IMPIANTO DI PRODUZIONE DI ENERGIA DA FONTE EOLICA
POTENZA NOMINALE 34,5 MW

PROGETTO DEFINITIVO
Id AU 8G4G710

**NOTE ALLE INTEGRAZIONI RICHIESTE
DA COMUNE DI BRINDISI, PROVINCIA DI
BRINDISI, REGIONE PUGLIA - Settore
Ecologia**

ID_VIP3689_Doc_Integrativa_Note

Il Lay-out con gli aerogeneratori di entrambi i progetti

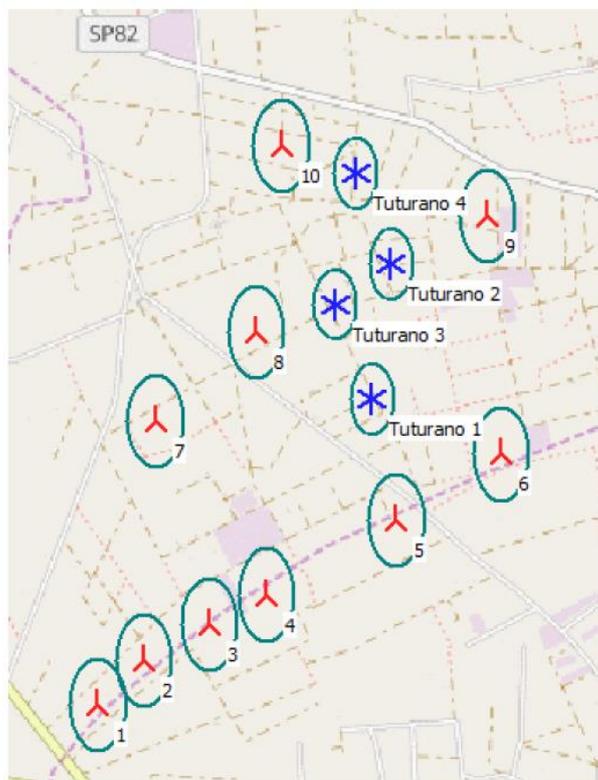
Parco Eolico Siemens Gamesa “Tuturano”

Con Determine Dirigenziali Regione Puglia n. 105 del 25.07.2017, n. 111 del 07.08.2017, n. 158 del 23.10.2017 la società Siemens Gamesa Renewable Energy Italy S.p.a. (Siemens Gamesa) ha ottenuto un provvedimento di VIA positiva per la realizzazione di n.4 aerogeneratori del tipo Gamesa G97-90m 2.0MW, in un’area, nel territorio comunale di Brindisi, a sud-ovest della frazione di Tuturano. Nella stessa area la società Tozzi Green S.p.a. ha presentato in data 04.08.2017 una istanza di valutazione VIA ai sensi dell’art. 23 e s.m.i. del

E’ evidente, pertanto, che nella stesura del progetto Brindisi Santa Teresa della società Tozzi Green, i progettisti abbiano tenuto in conto la presenza del Parco Eolico Siemens Gamesa.

Questa “consapevolezza” è dimostrata dal fatto che nel posizionare gli aerogeneratori si è seguita la regola di mantenere aerogeneratori su una stessa fila ad una distanza di almeno 3d e aerogeneratori su file diverse ad una distanza di almeno 5d, rispetto alla direzioni prevalenti del vento. Ovviamente nel caso specifico si è considerato $d=126$ m, ovvero pari al diametro della macchina, con rotore più grande, proposta nel progetto Tozzi Green.

Nella fattispecie il lay-out congiunto dei due progetti (sopra riportato) è di immediata lettura. Gli aerogeneratori sono di fatto disposti su 4 file rispetto alle direzioni principali del vento. Partendo da nord abbiamo:

- 1) FILA 1: T10 - GA15 (aerogeneratore n. 10 progetto Tozzi e aerogeneratore n.A15 progetto Siemens Gamesa)
- 2) FILA 2: T7 - T8 - GA18 - GA19 – T9
- 3) FILA 3: GA23
- 4) FILA 4: T1 – T2- T3 – T4 – T5 –T6

Per verificare, nel caso in esame, il rispetto della regola “3d-5d” si è costruito intorno a ciascun aerogeneratore un ellisse avente asse minore pari a 3d, ed asse maggiore pari a 5d. L’asse minore è perpendicolare alla direzione principale del vento, l’asse maggiore ha la stessa direzione, “d” è il diametro dell’aerogeneratore avente rotore più grande ed è pari a 126 m. L’ellisse costituisce la zona di influenza di ciascun aerogeneratore (rispetto alla direzione principale del vento). Andando a sovrapporre le aree di influenza di ciascun aerogeneratore si verifica immediatamente (vedi tavola allegata) che queste non si toccano. La regola “3d-5d” è pertanto verificata anche considerando congiuntamente il lay-out dei due progetti.

Individuazione interferenze su Carta idrogeomorfologica condivisa AdB - PUG Brindisi
LEGENDA

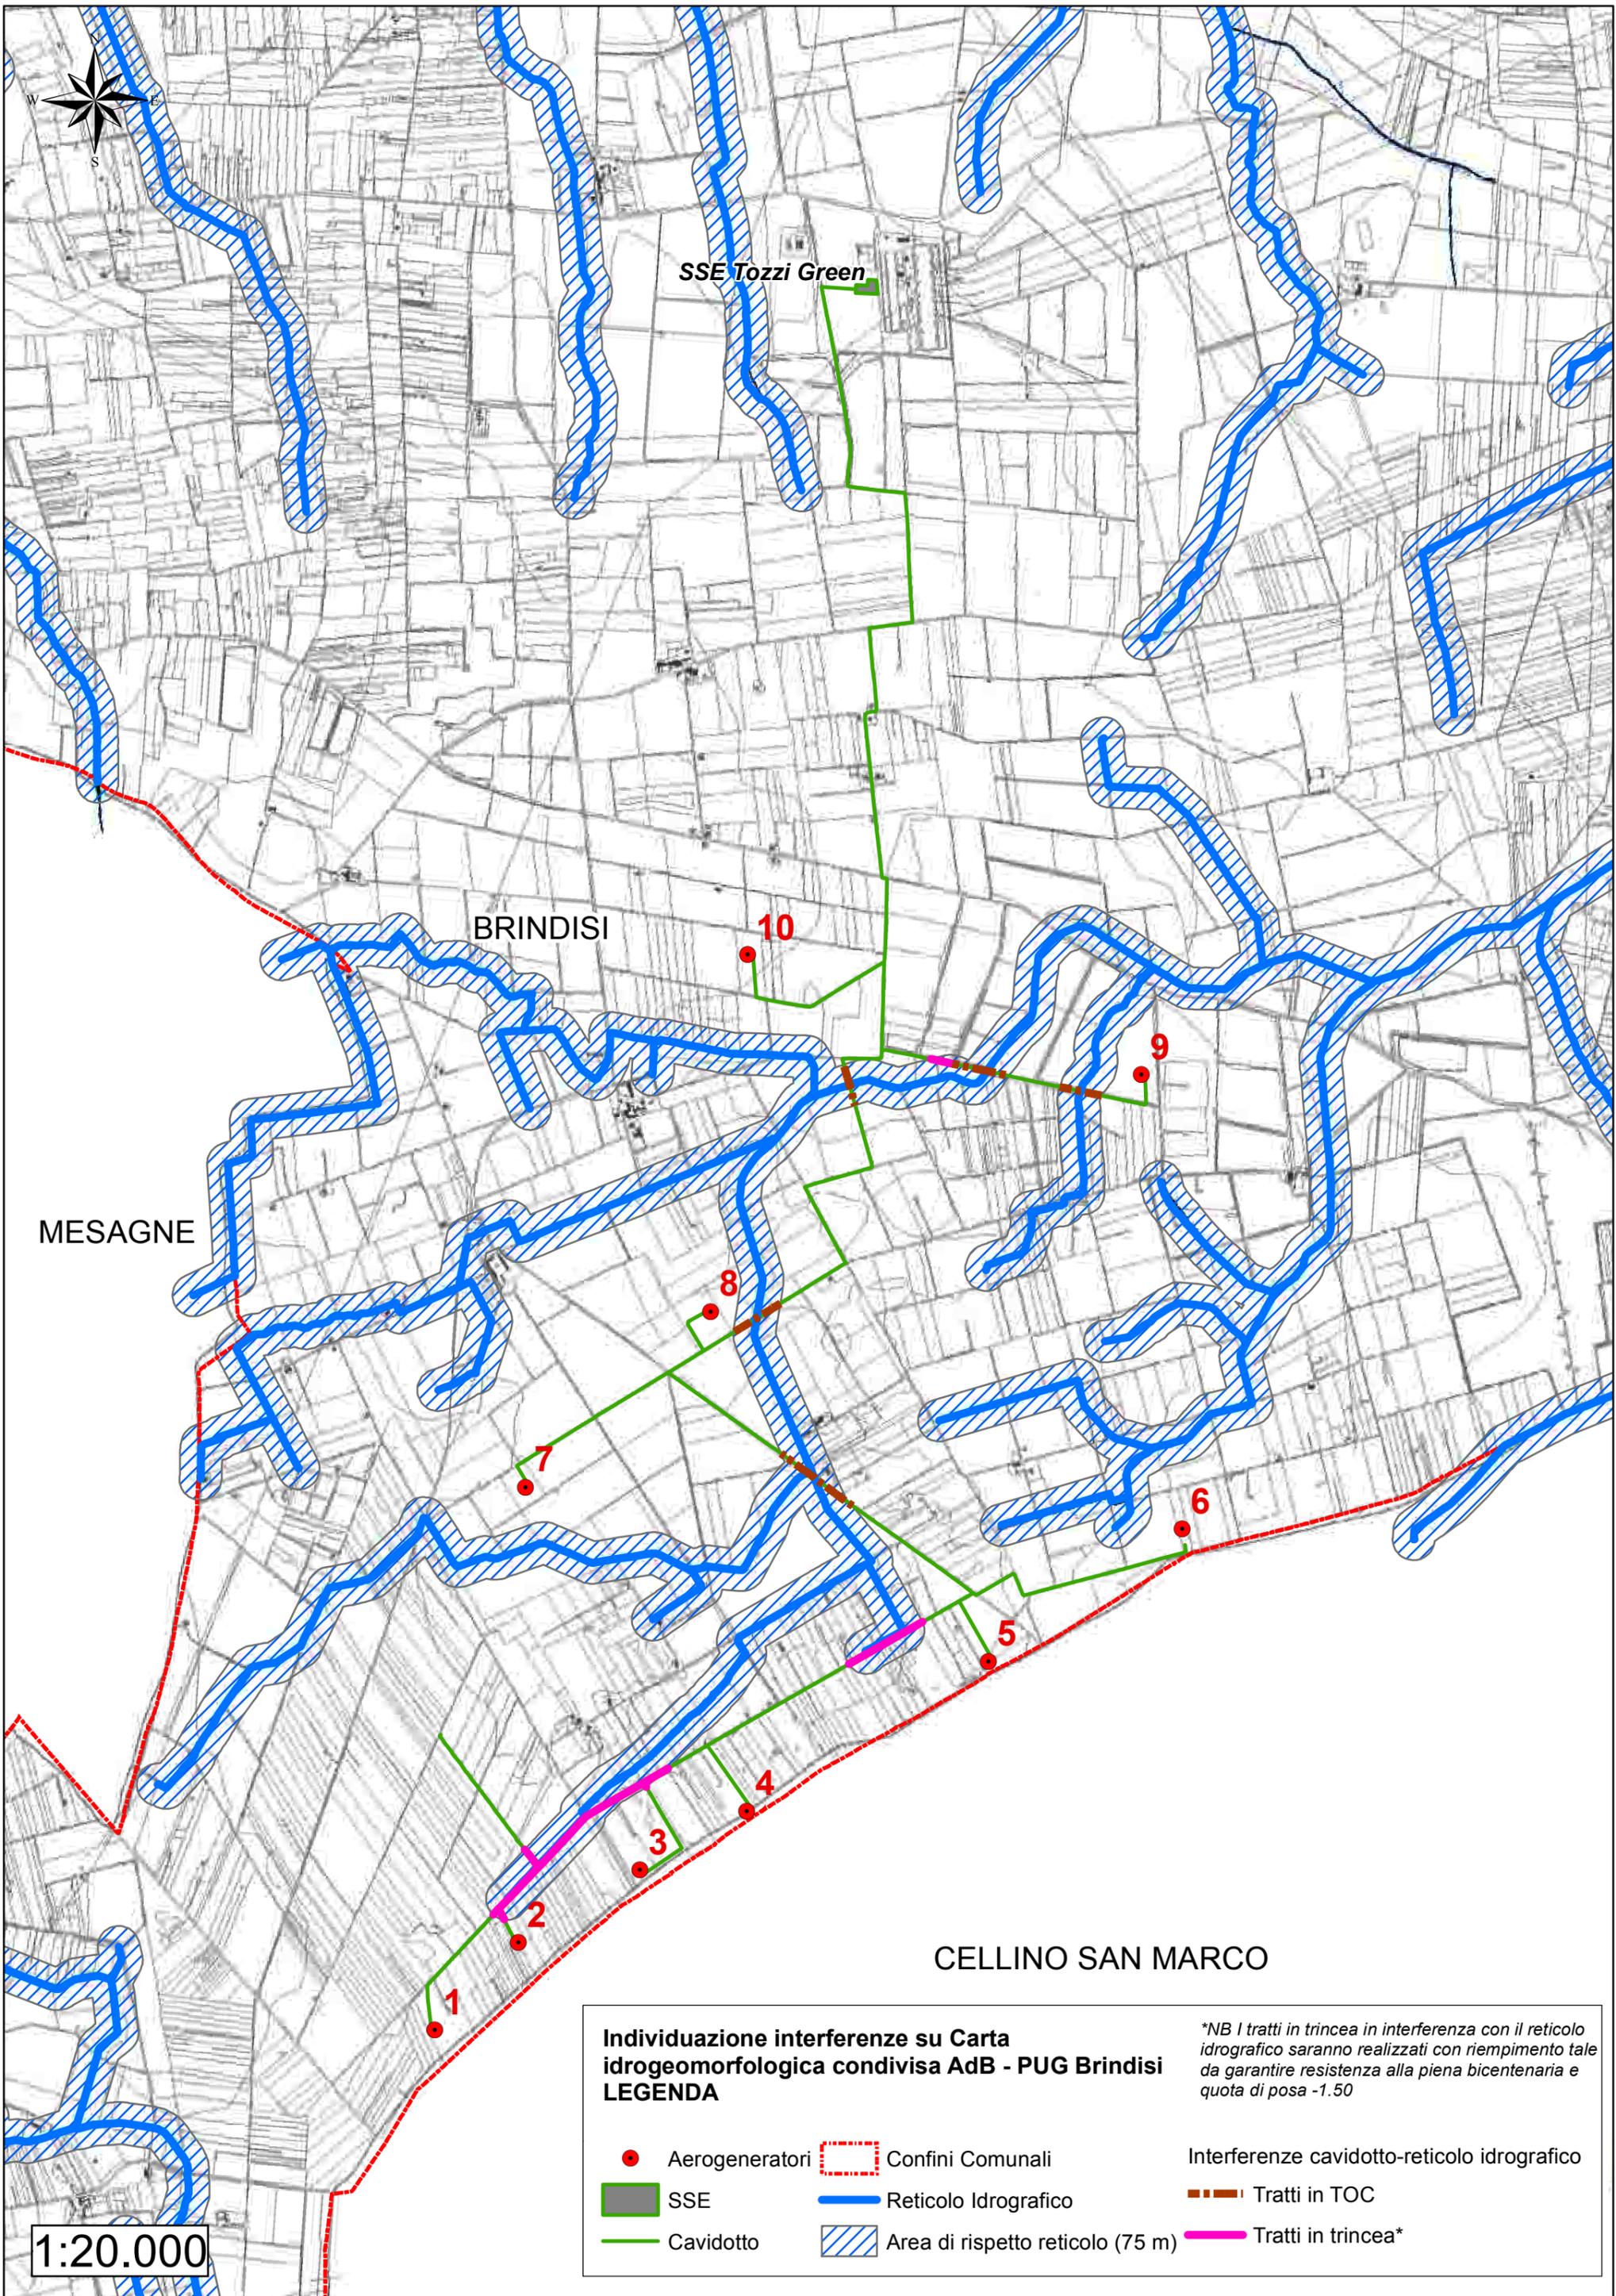
Prescrizioni contenute nel parere AdB Puglia

- 4) Gli attraversamenti in TOC del cavidotto, come si evince da tavola allegata, avranno lunghezza di oltre 150 m in corrispondenza degli attraversamenti trasversali del reticolo idrografico e saranno realizzati in maniera tale che il cavidotto si mantenga almeno 1,5 m al di sotto del letto di scorrimento del reticolo idrografico stesso. Come chiaramente indicato nella Relazione Idrologica di progetto, tale profondità costituisce un ampio franco di sicurezza anche nel caso si verificano fenomeni di erosione dovuti a piene eccezionali di probabilità bicentenaria. Riteniamo che tale profondità costituisca anche un notevole margine di sicurezza nel caso in cui vengano realizzate nuove opere di attraversamento viario in corrispondenza delle TOC stesse. Tuttavia qualora il cavidotto in TOC vada ad interferire con la realizzazione di tali opere, la società proprietaria dell'impianto eolico si farà carico dell'onere di spostamento del cavidotto.

- 5) Come si evince dall'elaborato grafico allegato, in alcuni punti il percorso del cavidotto interessa aree (o meglio strade esistenti) che ricadono nelle fasce di rispetto del reticolo idrografico. Nella Relazione Idrologica di progetto (a cui si rimanda e che si riprende in questa nota) è stato definito il grado di erosione a cui è soggetto il terreno interessato dall'evento di piena. Nella Relazione leggiamo testualmente quanto di seguito. *“Le verifiche sono state effettuate fissando un diametro caratteristico dei grani tipico dei limi di pari a 0.05 mm, in quanto ritenuto cautelativo: si ricorda infatti che il diametro che determina il passaggio tra limi e sabbia è di 0.06 mm. Inoltre, è stato usato un peso specifico del materiale molto basso per sabbie-limose, e pari a $\gamma_s = 1.500 \text{ kg/m}^3$. Per definire l'effettivo grado di erosione cui è soggetto il terreno interessato dall'evento di piena è necessario definire il moto di fondo delle particelle solide a causa delle forze esercitate dalla corrente, quindi valutare la stabilità della particella di fronte alle forze attive di trascinamento della corrente e alle forze resistive dovute al peso immerso della particella medesima ed eventualmente al conseguente attrito sul fondo. Il rapporto tra fra le forze di trascinamento della corrente e le forze stabilizzanti*

**NB I tratti in trincea in interferenza con il reticolo idrografico saranno realizzati con riempimento tale da garantire resistenza alla piena bicentennaria e quota di posa -1.50*
